POKRAČOVÁNÍ TĚŽBY V LOKALITĚ BÍLČICE

Posudek dle přílohy č. 5 zákona č. 100/2001 Sb., o posuzování vlivů na životní prostředí v platném znění

Hlučín, říjen 2022

Obrázek č. X: Výřez Koordinačního výkresu územního plánu Bílčice ve znění změny č. 1

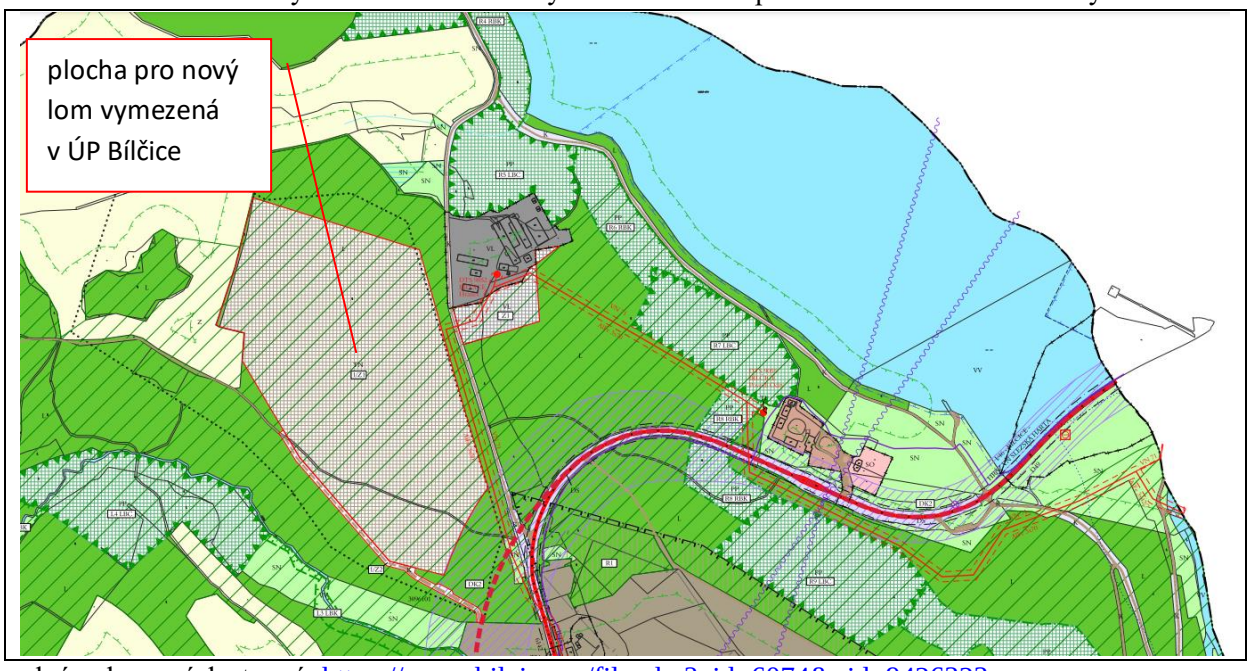
V rámci zpracování Posudku EIA byl ověřen stav zpracování změny č. 1 územního plánu Bílčice (digitálně dostupné zde: https://www.bilcice.cz/uplne-zneni-uzemniho-planu-bilcicec-po-zmene-c-1) vydané dne 02.09.2022.

Lze konstatovat, že změnou č, 1 územního plánu Bílčice bylo vymezení dobývacího prostoru Bílčice II v rámci územně plánovací dokumentace provedeno.
